VERBALE DEL SECONDO TAVOLO TECNICO DEL 23 MAGGIO 2022

SITO PE900006_PUNTO VENDITA IP N. 41510_VIALE BOVIO N.334, PESCARA.

Illustrazione e condivisione con i referenti del sito delle decisioni concordate in sede del precedente 1° Tavolo Tecnico di confronto tra i soli Enti coinvolti nel procedimento tenutosi in data 12/04/2022

Figura 1 – isopiezometrica maggio 2021

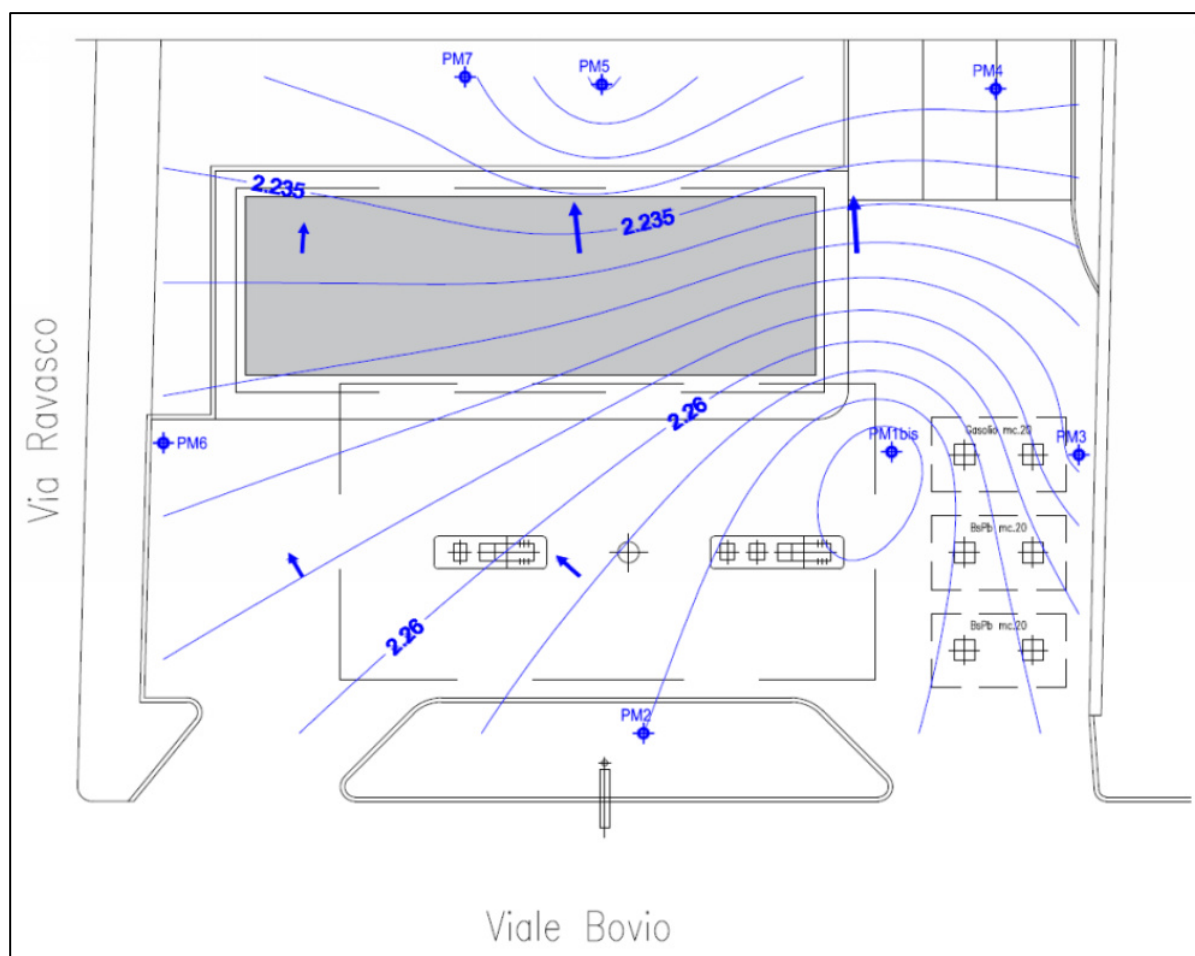
Il geol. Marinelli prende la parola e riferisce che l'ARTA dispone dei risultati dell'ultimo monitoraggio delle acque di falda eseguito il 16/03/2022. Precisa che il campionamento in contraddittorio ha riguardato i punti PM2 (monte idrogeologico), PM1bis (zona centrale parco serbatoi), PM6 (zona centrale, confine con via Ravasco), PM5 (valle idrogeologica) e che dai risultati ottenuti si evidenzia (cfr. figura 1):

Il geol. Marinelli puntualizza che comunque il PM6, secondo la planimetria delle isopiezometriche proposta dalla ditta e riferita al maggio 2021 (cfr. figura 1), non rappresenta un punto di ingresso delle acque nel sito.

L'ing. Delfino ribadisce che in ogni caso le maggiori concentrazioni di clorurati in PM6, rispetto agli altri punti, indicano la presenza di una sorgente di contaminazione nelle vicinanze. Aggiunge che la isopiezometrica di maggio 2021 è una rappresentazione in condizioni dinamiche e questo denota che il PM6 recepisce in parte le acque provenienti dal sito e in parte dall'esterno. Ci sono invece altre planimetrie rappresentative del deflusso della falda in condizioni statiche (cfr. figura 2), già acquisite agli atti in quanto allegate in precedenti documenti, nonché allegate alla nota Petroltecnica del 26/04/2022 (acquisita dal Comune di Pescara al prot. n. 73368 del 27/04/2022) trasmessa a riscontro del parere ARTA del 26/01/2022, dove si evince che il PM6 rappresenta un punto di monte idrogeologico.

Il geol. Diligenti interviene per chiarire che, secondo l'ultima planimetria fornita dalla ditta (maggio 2021), in condizioni dinamiche il PM6 rappresenta un punto di valle idrogeologica (POC), analogamente ai punti PM3, PM4, PM5 e PM7 e quindi andrebbe messo in emungimento, altrimenti occorre rivedere tutto il sistema di bonifica affinché si determinino nuove condizioni di flusso sotterraneo tali da garantire che la falda non defluisca verso il PM6 e solo allora, qualora il PM6 si configurasse effettivamente come un punto di ingresso delle acque nel sito e nel caso dovessero persistere i superamenti, sarebbe ragionevole cercare un'altra soluzione per il PM6, ma allo stato attuale è da considerare come punto di valle contaminato da solventi clorurati. Nel proseguire l'intervento, il geol. Diligenti rileva che sarebbe opportuno comunque effettuare un'indagine immediatamente a monte del PM6 all'esterno del sito su via Ravasco o, in alternativa, effettuare un sondaggio all'interno del Punto Vendita tra il PM2 ed il PM6.

Figura 2 – isopiezometrica dicembre 2015 in condizioni statiche

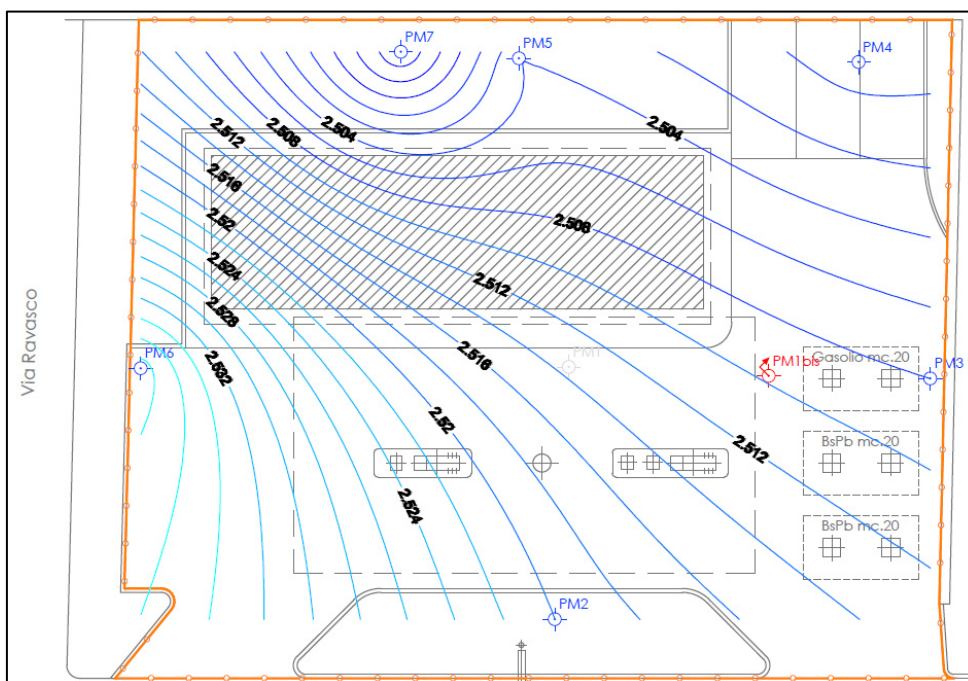
Il geol. Diligenti chiede quali erano i valori di clorurati in PM6 nel dicembre 2015.

L'ing. Delfino risponde che nel PM6 le concentrazioni di clorurati generalmente erano più alte rispetto agli altri punti ad eccezione del Cloruro di Vinile, composto di degradazione del Tetracloroetilene, che risultava con valori più elevati nei piezometri PM5 e PM7 (posti a valle del PM6).

Il geol. Diligenti fa presente che a monte del PM6 c'è una chiesa.
